Modification n°1 du Plan local d'Urbanisme Intercommunal

Approbation de la procédure de modification n°1 du PLUi

Modifications apportées au dossier suite à la consultation PPA et à l'enquête publique

'Faisceau pressenti' du contournement nord de Bel-Air à Questembert (en pointillé noir) figurant sur le règlement graphique du PLUi

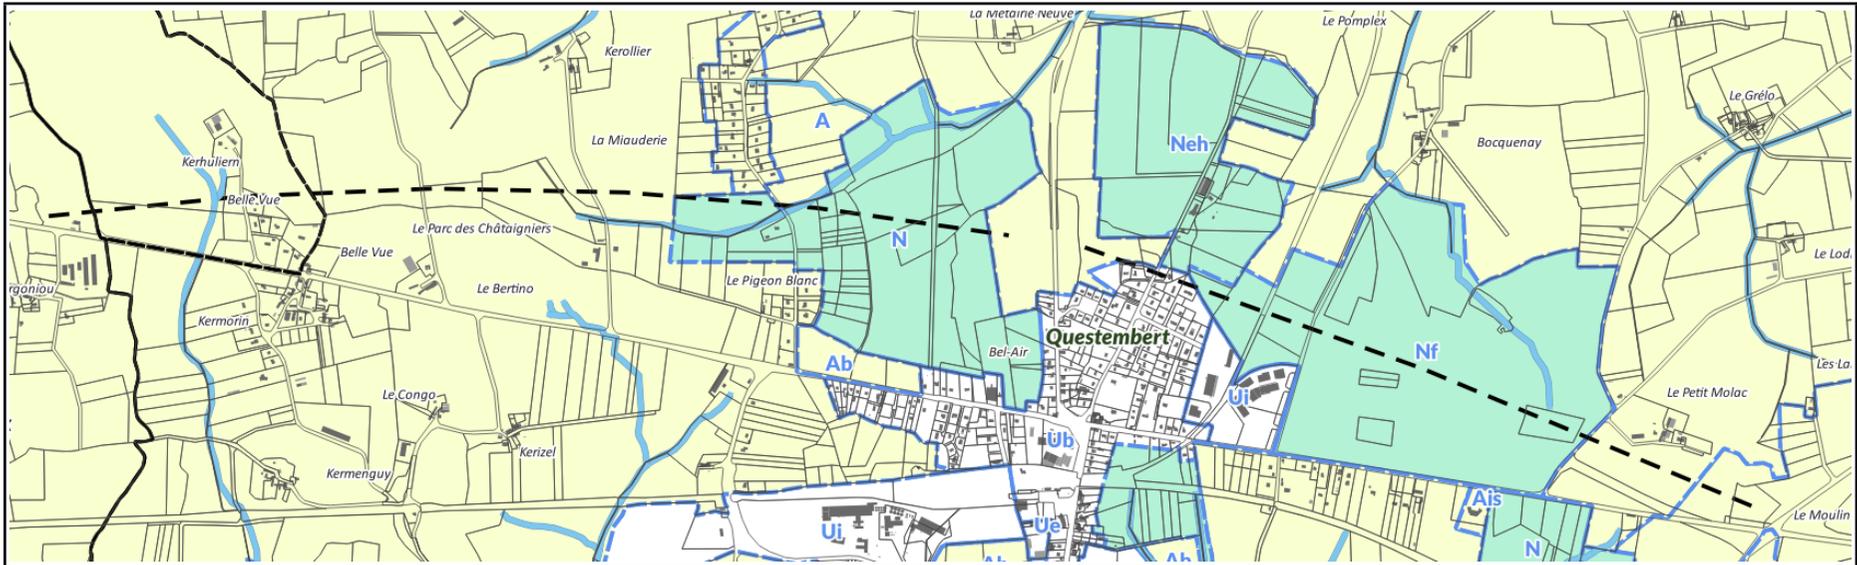
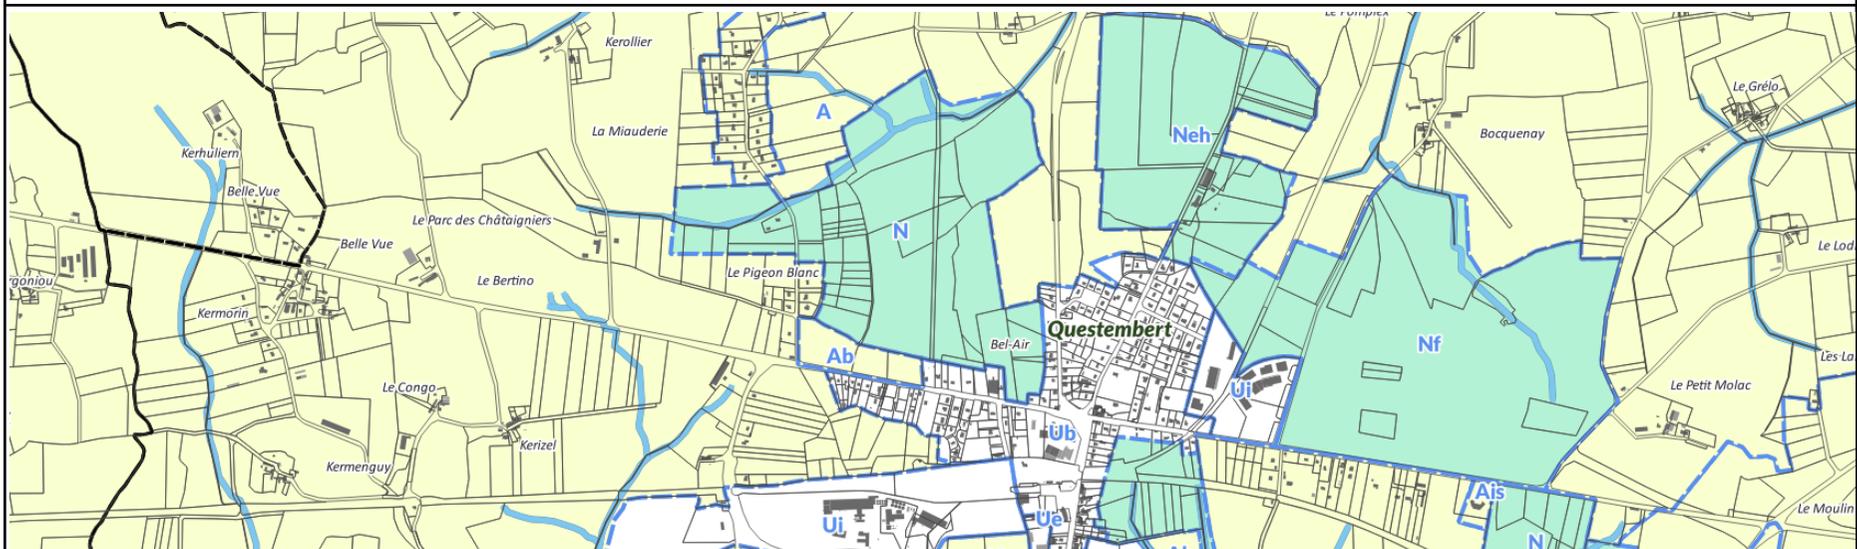
Il serait également profitable dans le cadre de la présente modification de procéder à la suppression du « faisceau pressenti » matérialisé sur les planches graphiques des communes de LA VRAIE-CROIX et QUESTEMBERG, et ce en raison du caractère prématuré d'un éventuel parti d'aménagement sur le secteur.

La suppression du faisceau relatif au 'contournement nord de Bel-Air' sera intégrée à la procédure de modification en cours.

La prescription relative au 'faisceau pressenti' pour le contournement nord de de Bel-Air à Questembert sera supprimée du règlement graphique du PLUi.

Suppression du 'Faisceau pressenti' du contournement nord de Bel-Air dans le règlement graphique du PLUi soumis à approbation
